ENMIENDA No. 2

Nº LPN-O-PRIDES-MINSAL/52

REMODELACIÓN Y AMPLIACIÓN DE LA UCSF INTERMEDIA DE TECOLUCA, SAN VICENTE"

EL MINISTERIO DE SALUD, hace del conocimiento de los participantes en el proceso por Licitación Pública Nacional Nº. LPN-O-PRIDES-MINSAL/52 denominado "REMODELACIÓN Y AMPLIACIÓN DE LA UCSF INTERMEDIA DE TECOLUCA, SAN VICENTE", FONDOS BID, que al momento de preparar sus ofertas deben tomar en cuenta las siguientes modificaciones realizadas al proceso.

DETALLE TÍPICO DE DIVISIONES LUMINARIAS
Paneles de yeso recubiertos con fibra de vidrio
Esc 1:10

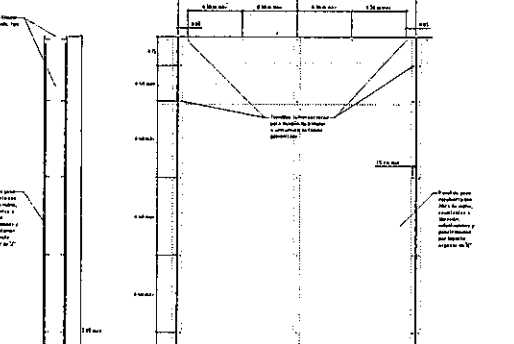
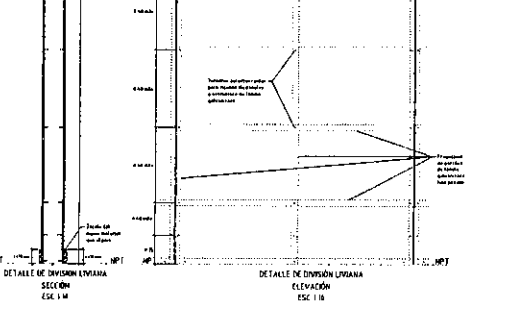
12. Favor aclarar que es lo correcto para los ítems 4.17, 4.80 y 4.81 "División liviana de paneles de yeso con recubierta de fibra de vidrio..." ya que en planos en la hoja 24/25 se indica el espesor de 10cms de la división y en la descripción en el formulario de oferta indica que debe tener 15 cms, en la hoja 07/25 hay unas divisiones (clave 4) que se indica de 10 cms y otras de 15cms (clave 3), consultamos esto porque la perfileria para tabla yeso da para divisiones de 10 cms por lo

que para alcanzar el espesor de 15cms de la división será necesario instalar doble estructura metálica.

13. El ítem 4.17 La divisiones livianas establece que su espesor final será de 15 cm con los gruesos de tabla y perfiles normales 2 ½ "no se logra ese espesor ¿se mantendrá el normal (10 cms) o se deberá lograr el espesor de 15 cm por otro medio?

R/ El espesor de la división liviana de paneles de yeso será la estipulada en el detalle de planos de hoja N° 24/25, la cual es de 10 cms de grosor.

R/ Las divisiones livianas serán de 10 cm de grosor de acuerdo a detalle presentado en planos constructivos.

DETALLE DE CORTINA ANTIBACTERIAL
Cortina divisoria entre consultorios
Esc 1:25

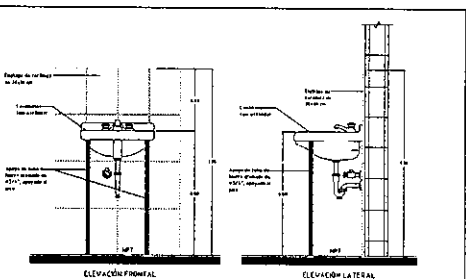
- 4. En los planos se detalla una cortina antibacterial pero no hay partida en el formulario de oferta, aclarar si deberá omitirse o se creará una partida nueva.**

R/ Se omite en planos el detalle de cortina antibacterial.

DETALLE DE FASCIA Y CORNISA
Fascias frontales
Esc 1:10

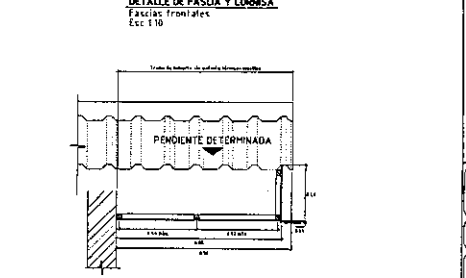
- 5. Favor proporcionar los planos donde se encuentre el detalle de las fascias a que hacen referencia los ítems. 4.30, 4.31 y 4.32 así como los ítems 4.93, 4.94 y 4.95.**

R/ Se anexa hoja de plano conteniendo detalle de fascia relacionado a los ítems 4.30, 4.31 y 4.32 así como los ítems 4.93, 4.94 y 4.95.
